Прокуратура Пушкинского района г. Санкт-Петербурга
№ Прдр-20400017-363-25/1964-204000017

ЭКСПЕРТНОЕ ЗАКЛЮЧЕНИЕ

**Заключение
по результатам обследования**

объект – СПб ГБУСО «ДДИ №4»

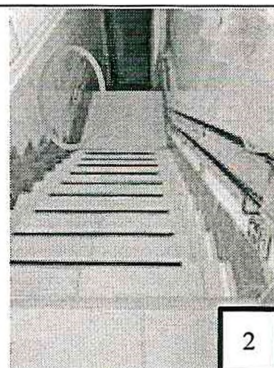
Пандус не соответствует нормативным требованиям, а именно: - отсутствуют поручни, что не соответствует требованиям п. 4.4.2 СП 148.13330.2012, п. 6.2.11 СП 59.13330.2020, п. 9.2, п. 9.5 СП 136.13330.2012, п. 5.2.6 ГОСТ Р 51261-2022; - перед пандусом ТНУ не устанавливаются; - поверхность марша пандуса визуально не контрастирует с горизонтальной поверхностью в начале и в конце пандуса, что противоречит требованиям п. 6.2.10 СП 59.13330.2020; - отсутствует кнопка вызова персонала для оказания технической и иной помощи инвалидам, что противоречит п. 4.3.1.7 ГОСТ Р 59812-2021, п. 7.2.2.1 ГОСТ Р 51671-2020.

Лестничный марш №1:

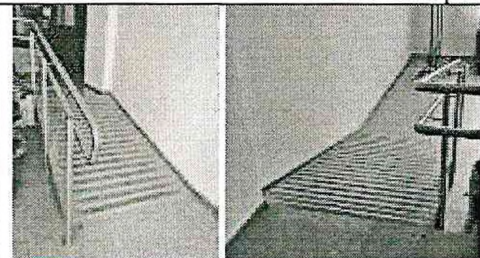
- перед внутренним лестничным маршем установлены ТНУ, запрещающие дальнейшее движение, что противоречит требованиям п. 4.3.2 ГОСТ Р 52875-2018, п. 5.1.10 СП 59.13330.2020, п.п. 4.3.3.5 ГОСТ Р 59812-2021, 10.4.1 СП 136.13330.2012 при этом сами ТНУ не соответствуют по цвету и размещению требованиям ГОСТ Р 52875-2018;
- на поручнях отсутствуют горизонтальные завершающие участки, равные 0,3 м, что противоречит требованиям п. 5.1.13, п. 6.2.11 СП 59.13330.2020, п. 5.3.5 ГОСТ Р 51261-2022, п. 4.3.3.6 ГОСТ Р 59812-2021, п. 9.2 СП 136.13330.2012;
- маркировка ступеней лестничного марша не соответствует требованиям контрастности, что противоречит п. 4.3.3.4 ГОСТ Р 59812-2021, п. 6.2.8 СП 59.13330.2020, п. 4.22 СП 42.13330.2016;
- на объекте, вместо пандусов применяют аппарели, что противоречит требованиям п. 6.1.2, 5.1.19 СП 59.13330.2020 п. 4.3.3.2 ГОСТ Р 59812-2021.

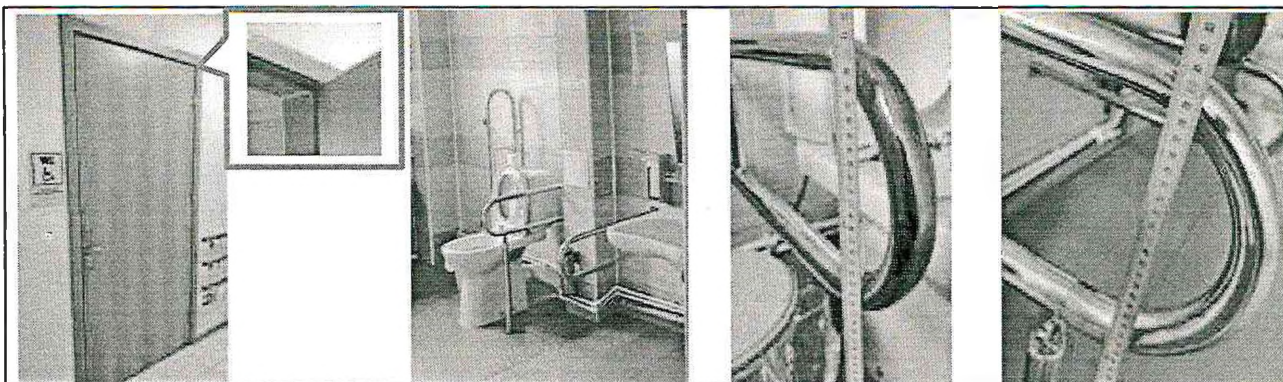
На дверях, расположенных на пути эвакуации, не обозначены дверные ручки, ручки замков и способы открытия дверей фотолюминесцентными комбинированными знаками, что противоречит требованиям п. 9.3.1.4 ГОСТ 34428-2018, 10.2.12 СП 136.13330.2012.

Адаптированное санитарно-гигиеническое помещение не соответствует нормативным требованиям, а именно:

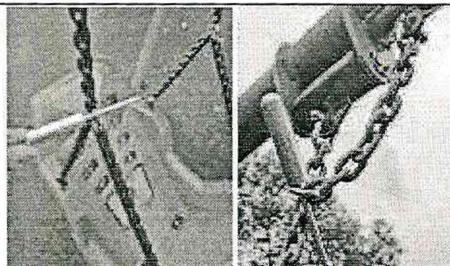
- дверь в санитарно-гигиеническое помещение для инвалидов, не оборудована доводчиком, что противоречит п. 6.1.5 СП 59.13330.2020, п. 9.12 СП 136.13330.2012;
- санитарно-гигиеническое помещение не обозначено тактильной визуальной схемой, что противоречит требованиям п. 8.16 СП 136.13330.2012.
- отсутствует свободное пространство рядом с унитазом шириной не менее 0,8м, что не соответствует п.6.3.3 СП 59.13330.2020;
- в санитарно-гигиенических помещениях отсутствует кнопка вызова помощи, что противоречит требованиям п.7.2.3.1 ГОСТ Р 51671-2020, п.6.3.6 СП 59.13330.2020, п. 5.6, п. 5.21 ГОСТ Р 70713-2023;
- опорные поручни у унитаза не соответствуют требованиям, а именно поручни расположены на разной высоте относительно сиденья унитаза. Что противоречит требованиям п. 5.5.4 ГОСТ Р 51261-2022, п. 7.1.5 СП 59.13330.2020.
